COMMISSION ROYALE DES MONUMENTS ET DES SITES
KONINKLIJKE COMMISSIE VOOR MONUMENTEN EN LANDSCHAPPEN

Objet : MOLENBEEK-ST-JEAN – Porte de Ninove (Quais des Charbonnages, du Hainaut et de l'Industrie / Petite Ceinture / place et chaussée de Ninove / rues Ransfort et Delaunoy) - Examen du projet de Plan d'aménagement directeur (PAD) et du rapport d'incidences environnementales ▪ Avis de la CRMS

En réponse à votre courrier du 26 février 2019, et conformément à l'article 30/5 §1 du CoBAT, nous vous communiquons **les remarques** formulées par notre Assemblée en sa séance du 13 mars 2019 au sujet du dossier sous objet.

Schéma des projets en cours - issu du rapport introductif du PAD

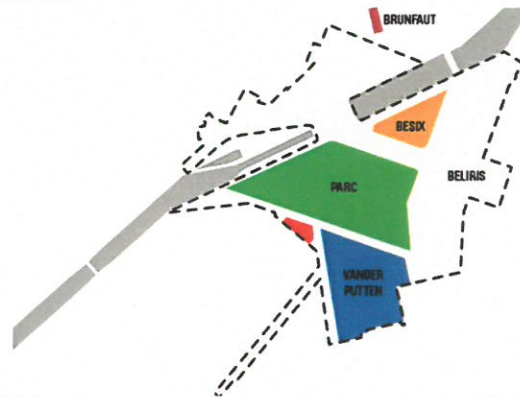
Mais fondamentalement la Commission constate que le PAD, bien qu'il ambitionne une approche supra-locale, est limité à un périmètre très restreint, et qu'il sert surtout à permettre de concrétiser des projets ponctuels déjà en cours, que l'application des réglementations en vigueur hors PAD, dont le RRU, n'aurait jamais permis. Ceci est particulièrement le cas pour les tours, justifiées par le PAD et par l'arrêté ministériel qui le fonde, en raison de la nécessité de densifier la zone concernée qu'il est, dès lors, prévu d'équiper d'un 'signal' sous forme de tours pour marquer l'entrée de Ville.

Pourquoi alors, si la création de logements est une priorité territoriale pour cette zone, les prescriptions particulières pour la zone de logement B permettent-elles d'affecter une partie importante du triangle comme hôtel (205 chambres) ? Quant à la fonction de balise urbanistique accordée aux trois tours, il s'agit selon la CRMS d'un faux prétexte. C'est en effet aux pavillons d'octroi existants, et non aux tours, que revient le vrai rôle de porte de Ville .

Dans tous les cas, la CRMS remet en cause la pertinence d'augmenter à tel point la pression immobilière et la densité sur un quartier qui est entouré de zones déjà très denses tel le quartier Heyvaert, lequel méritait d'ailleurs d'être intégré à la réflexion globale. De manière générale, le PAD permet des gabarits, dont les tours prévues en zone de logement B sur lesquels la CRMS se prononce défavorablement,

PAD Porte de Ninove en rouge / PAD Heyvaert en rose - © Arau

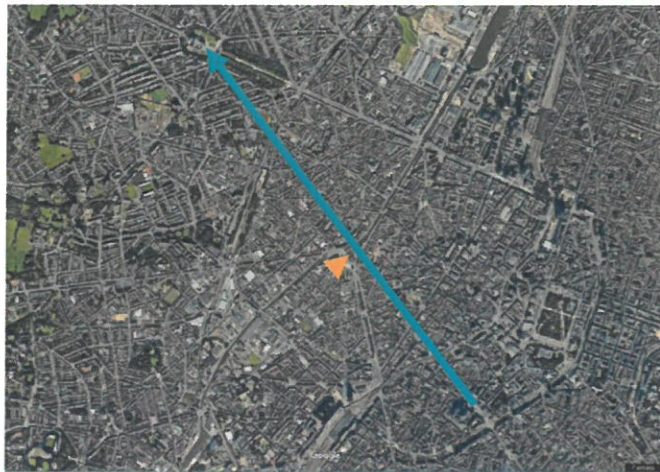
Selon la Commission, le périmètre défini par le présent PAD est trop restreint et ne permet pas de définir de stratégies urbaines à l'échelle de la Ville. La Commission ne souscrit pas à ce morcellement de stratégies territoriales. Étant donné que ce périmètre jouxte le PAD en cours sur le quartier Heyvaert, il serait pertinent de regrouper les deux plans d'aménagement en raison de leurs enjeux communs.

Indépendamment de cette remarque, la CRMS demande d'assortir les périmètres proprement dits des PAD d'une « zone de veille active » et d'y mesurer et évaluer les conséquences des mesures sur le tissu environnant. Dans ce cas précis, l'articulation du futur quartier avec l'ensemble intra-muros néoclassique de la porte de Ninove et de la rue des Fabriques, patrimoniallement fort remarquable, devrait mieux être pris en compte. Il en est de même des liens avec les quartiers situés au-delà du canal.
